原子力科学研究所における
核燃料物質使用変更許可申請について

JRR-3の核燃料物質使用変更許可申請 について

令和4年3月9日

国立研究開発法人日本原子力研究開発機構
原子力科学研究所 研究炉加速器技術部

見直し後

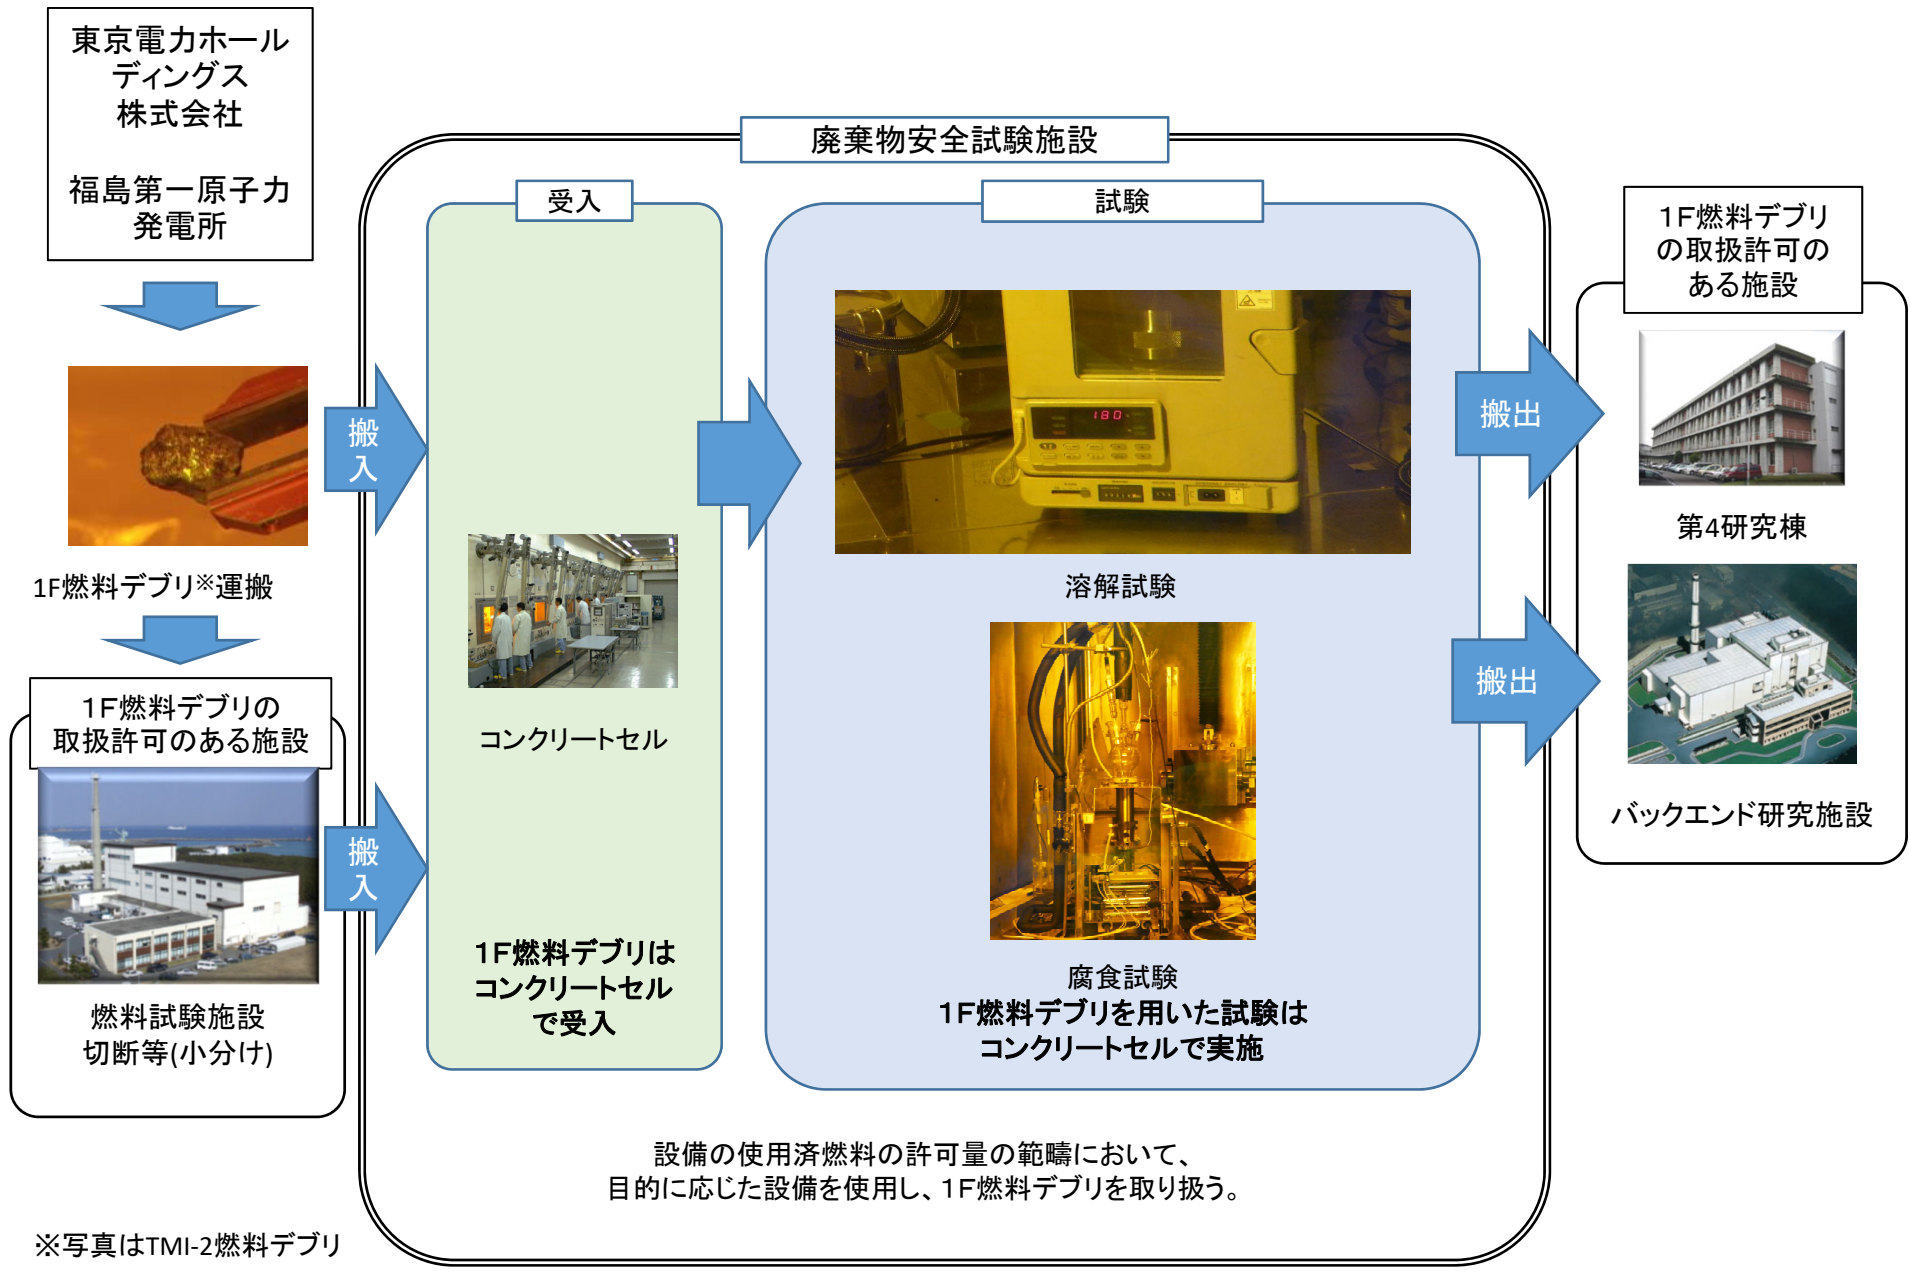
1F燃料デブリの許可を得る上で放射線管理区域の区分について見直しを行い、区分の変更及び添付書類1への取込みを行う。

区 域	階	室 名
人が常時立ち入る区域で汚染の生じる恐れはほとんどなく、 <u>最大 20 μ Sv/h の線量当量率の可能性</u> がある区域	1 階	更衣室 (I、II)、操作室、測定室、 <u>試料準備室、暗室、マニプレータメンテナンス室、倉庫</u>
人が一時的に立ち入る区域で作業により一時的に汚染の恐れがあり、 <u>20~200 μ Sv/h の線量当量率の可能性</u> がある区域	地 階 1 階 2 階	ホット機械室、サンプリング室 <u>サービスエリア、試料処理室、ホットモックアップ室、β γアイソレーションルーム、α 準備室、α γアイソレーションルーム、ホット化学実験室、化学分析室</u> セル天井部、廃棄物保管室
汚染の封じ込めと被ばく防止のため、人が立ち入らないことを原則とする区域であり、 <u>200 μ Sv/h 以上の線量当量率の可能性</u> がある区域	地 階 1 階	中レベル廃液貯槽室 高レベル廃液貯槽室 No. 1 ~ No. 5 セル及び鉛セル
